CentreCOM® 8224SL リリースノート

1 ソフトウェアバージョン 4.0.13J

4.8 電源ケーブルの長さについて

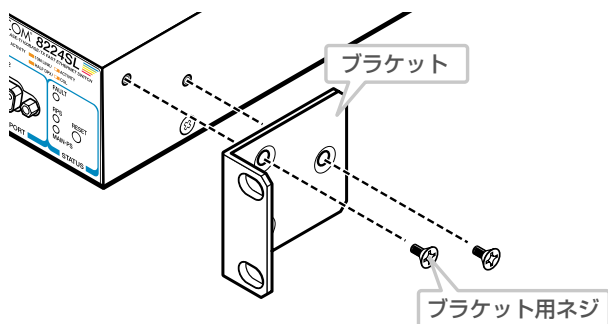
「1.1 梱包内容」に記載されている「電源ケーブル」の長さに誤りがありますので、訂正してお詫びいたします。

- Ⓜ 電源ケーブル (2m) 1 本
- Ⓝ 電源ケーブル (1.8m) 1 本
